**東芝マイクロコントローラ 900 ファミリー**

**8ビットタイマ制御方法の制約に関するご連絡**

**■PWMモード時の例**

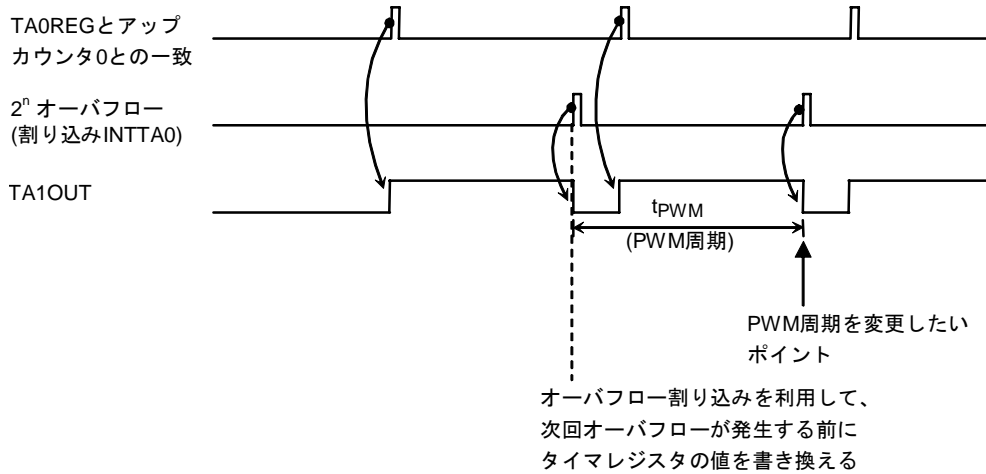
8ビットタイマにおいてPWMモードやPPGモードを使用時にダブルバッファを利用する場合は、注意が必要です。

タイマレジスタの設定値と、アップカウンタが一致して、オーバーフローが発生するタイミング直前にレジスタバッファのデータ更新を行うと、設定値と異なる波形信号が出力される場合があります。

その為、PWMモードではオーバーフロー割り込みを利用し、次回のオーバーフローが発生する6サイクル前までに ( $f_{sys} \times 6$ )、レジスタバッファの更新を終了するようにしてください。

また、PPGモードを使用の際も同様に、周期のコンペア一致割り込みを使用し、次回の周期コンペアが一致する6サイクル前までに、レジスタバッファの更新を終了するようにしてください。
